ÚZEMNÍ PLÁN MĚSTA BRNA

Textová část Odůvodnění

Kapitola 19 Vyhodnocení připomínek

Svazek Pb6 *(bez osobních údajů)*

Vymezení dotčeného území: Brno Medlánky, návrhové plochy územních rezerv pro bydlení B-6

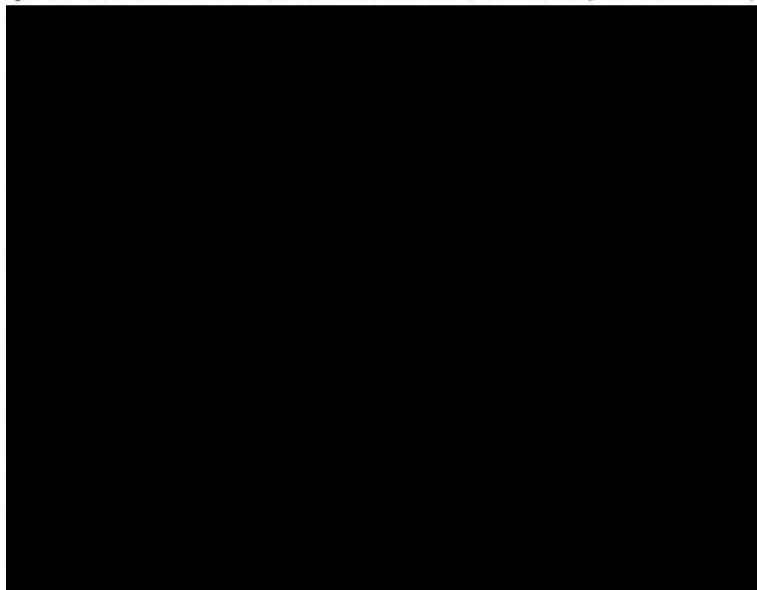
Námítka/ připomínka

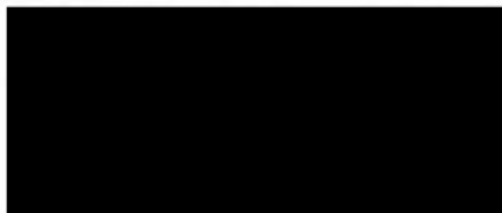
Nesouhlasím se změnou orné půdy na plochu pro rodinnou rekreaci. Dojde k odebrání půdy ze zemědělského půdního fondu, s tím souvisí zánik fauny v dotčené oblasti, jsou to např. srny, zajíci, bažanti, jezevci a další zvěř, která se na těchto parcelách pohybuje a hledá zde útočiště.

Komunikace pro příjezd k pozemkům v této oblasti je zničená, jelikož je přetížena již dlouhodobě. Další zahuštění této oblasti by narušila dosavadní rekreační ráz a přetížila celou oblast.
